Gemeente Oudewater  
t.a.v. de leden van de gemeenteraad

Oudewater, 20 oktober 2021

# Maatvoering schetsen nieuwe inline-skate en schaatsbaan SVO

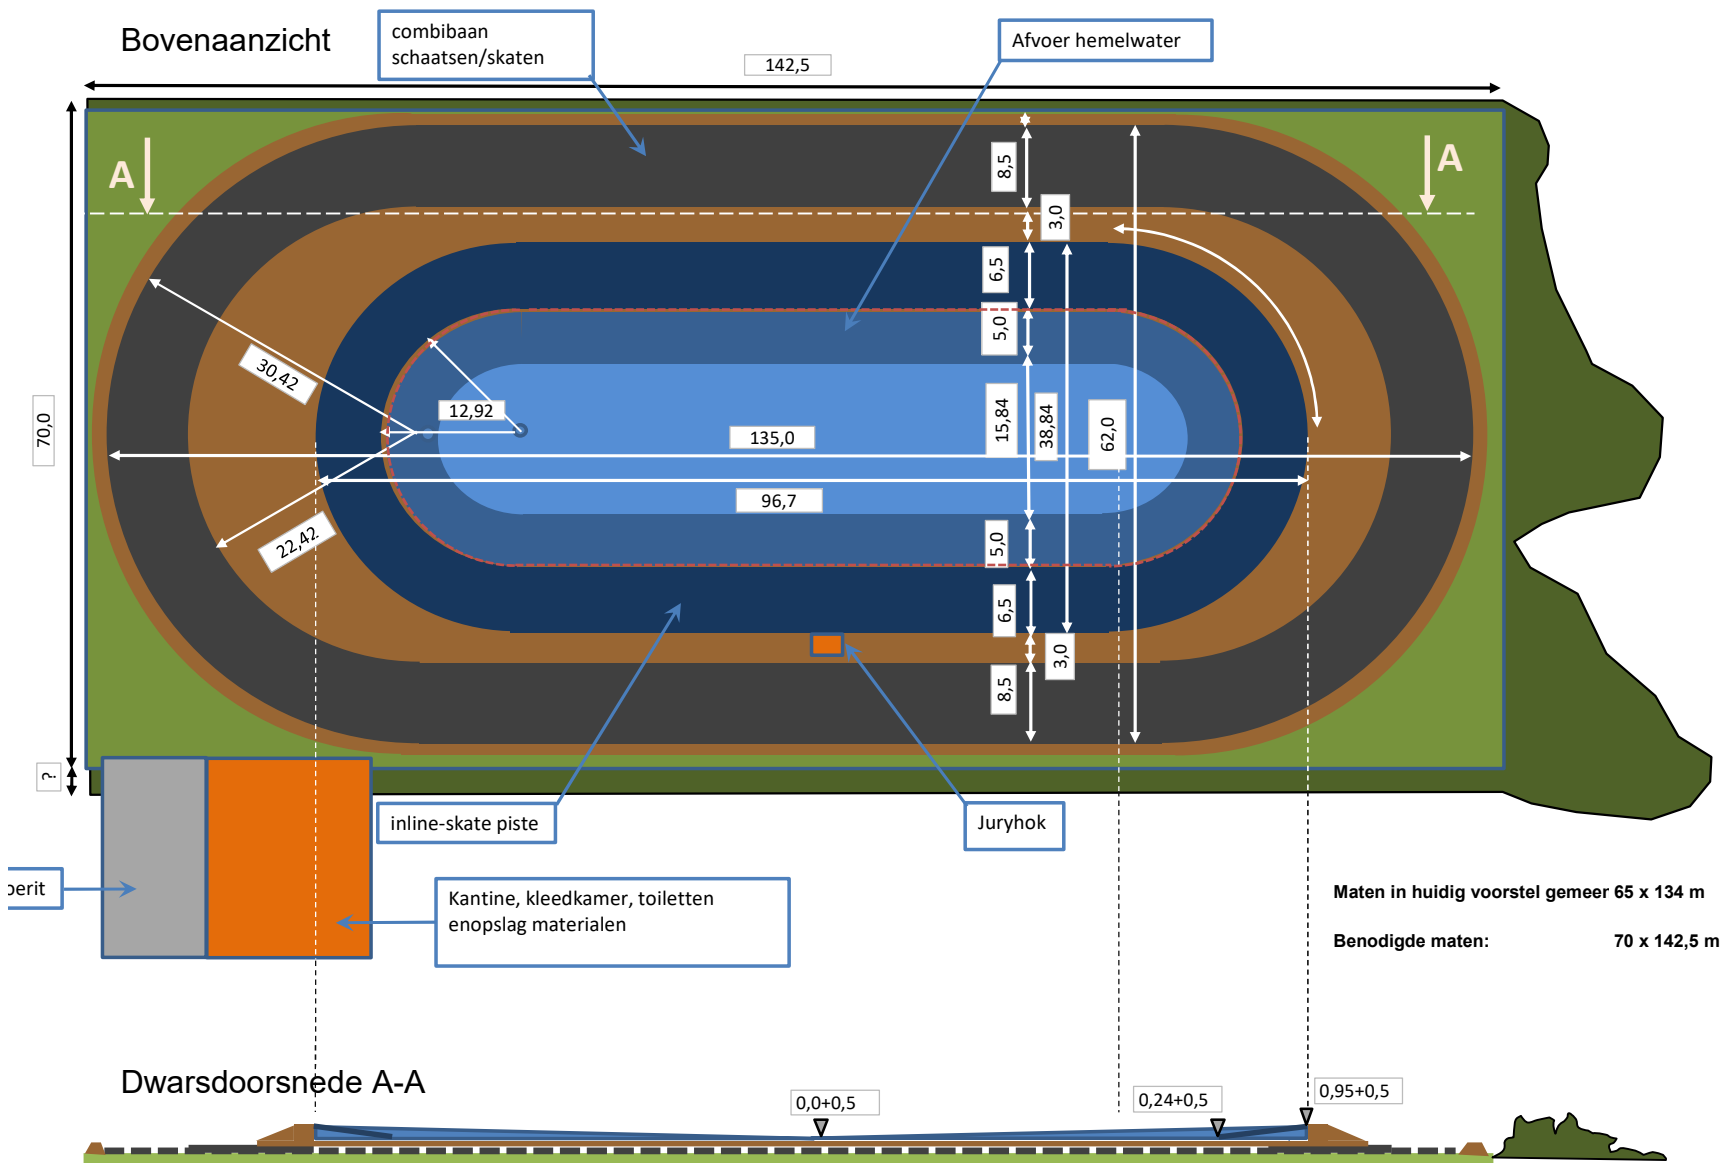
De afmetingen van het terrein bieden niet de ruimte die nodig is om een goede piste met accommodatie aan te leggen. Ons inziens zou het met een aantal aanpassingen mogelijk moeten zijn om aan de geldende eisen en minimale wensen te voldoen.

- Wedstrijdpiste met een breedte van 6 meter en een bocht met een straal van 13,42. Hierbij gaat het om de wedstrijdlijn. Aan de binnenzijde van deze lijn moet nog een veiligheidsstrook komen van 0,5 meter. Dit is de internationale standaard. En dit past bij de maatvoering in het ontwerp van ACDIM.
- Het binnenterrein zal geasfalteerd moeten worden, conform de landelijke standaard en veiligheidsrichtlijnen. Dit past ook in het huidige ontwerp.
- We hebben de absolute wens om een 333-meter buitenbaan met een breedte van 8,5 meter te realiseren. Deze breedte is nodig om voldoende veilige ruimte te bieden aan sporters met verschillende snelheden.

We zien de volgende oplossing: door een andere plek te creëren voor een gebouw kan er voldoende ruimte beschikbaar komen voor de wedstrijd piste en de buitenbaan. Zie bijgevoegde tekening. Tevens zou het mogelijk moeten zijn om de buitengrens van het terrein aan de kant van de Linschoterzandweg enkele meters te verleggen. Eveneens is een iets grotere breedte met ca. 5 m nodig om de banen te kunnen aanleggen, omzoomd met een kleine groenstrook.

Het is noodzakelijk om voldoende ruimte te hebben om de baan heen. Door de intekening van de sporthal komt de baan te dicht bij de muur van de sporthal te liggen. Tussen het asfalt en de muur zal (zeker in een bocht) een verhoogde berm met kussens of een berm met een veilige breedte aangelegd moeten worden.

Maten in huidig voorstel gemeer 65 x 134 m  
 Benodigde maten: 70 x 142,5 m

Skate-piste komt 0,5 m hoger te liggen dan de combibaar schaatsen-skaten i.v.m onder water zetten combibaan bij vorst
